Mannheim, den 17.12.2020

Stellungnahme zum Scoping-Verfahren nach BImSchG: Errichtung und Betrieb einer Fernwärmebesicherungsanlage am Standort „Rheinufer Neckarau“ (BeRUN) durch die MVV Umwelt Asset GmbH in Mannheim- Neckarau, Graßmannstraße 6

geplanter Standort des Vorhabens (Kartenausschnitt aus Google Maps)

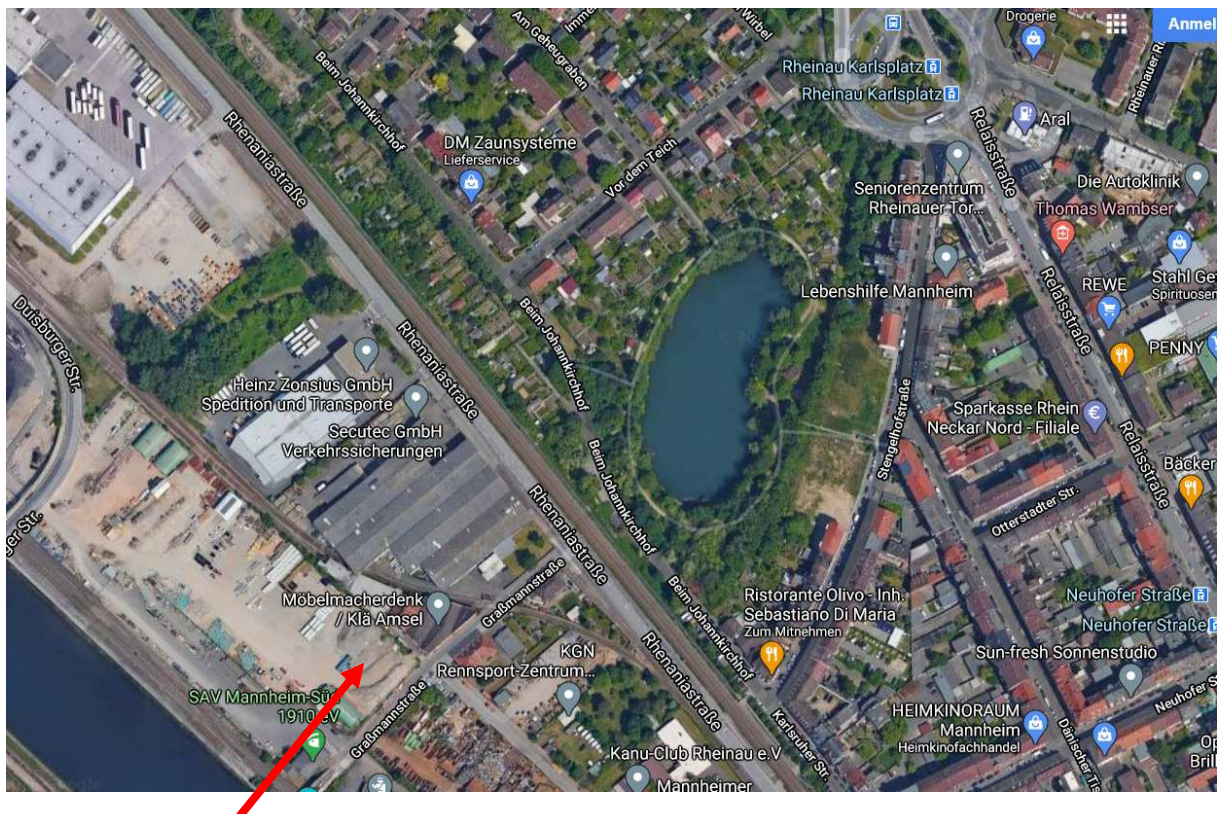
Hier sind insbesondere die Auswirkung der beiden 40m hohen Schornsteine und der übrigen Anlagenteile auf das Landschaftsbild zu untersuchen und zu visualisieren, da sich in unmittelbarer Nähe (200m Entfernung) Wohnbebauung anschließt sowie eine Grünfläche und Kleingartenanlagen rund um den Stengelhofweiher.
